BOLETIM CRÍTICO 2101: Possível Risco à Segurança

NÚMERO DO BOLETIM: 05

TÍTULO: **AQUECIMENTO DO MOTOR NO CRIADOR DE LIVRETOS**

APLICÁVEL A: Criadores de Livretos de TODOS os modelos 2101

Figura 1. Localização do Motor do Trajeto do Papel

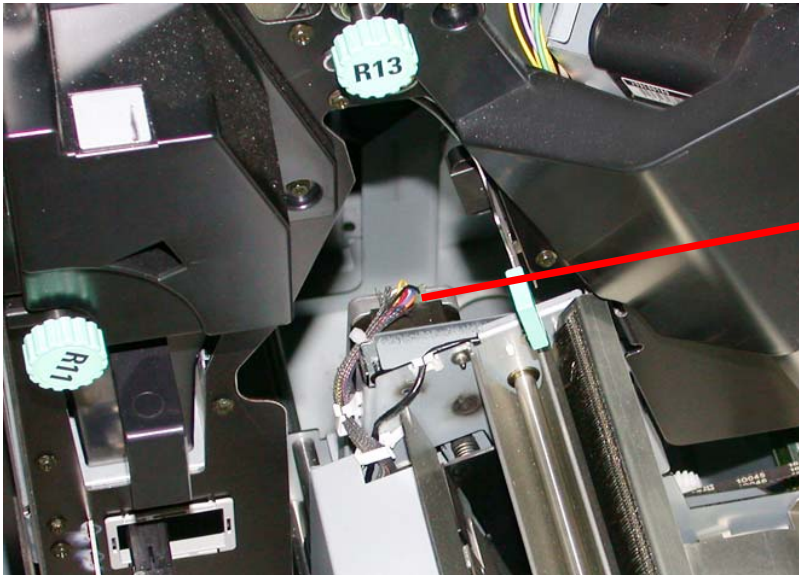
O usuário pode tocar o Motor do Trajeto do Criador de Livretos o qual estará QUENTE ao puxar o Criador de Livretos do modelo 2101 completamente para fora.

Durante a operação do Criador de Livretos, o Motor do Trajeto do Papel no Criador de Livretos pode ficar quente o suficiente a ponto de ser sensível ao toque. Se um atolamento ocorrer durante a operação do Criador de Livretos e o usuário puxar o mesmo completamente para fora do 2101, o usuário pode sofrer danos ao tentar tocar atrás do Criador de Livretos para alcançar o atolamento. A Figura 1 mostra a localização do Motor do Trajeto do Papel no Criador de Livretos.

AVISO
O motor do trajeto do papel no Criador de Livretos pode estar **Quente**

Por favor informe a todos os clientes que possuam um modelo 2101 com Criador de Livretos sobre este possível risco à segurança.

A Engenharia estará emitindo uma Etiqueta, avisando aos usuários que o motor é quente. Um Representante Técnico instalará a etiqueta o mais rápido possível em todos os modelos 2101 que possuam um Criador de Livretos.
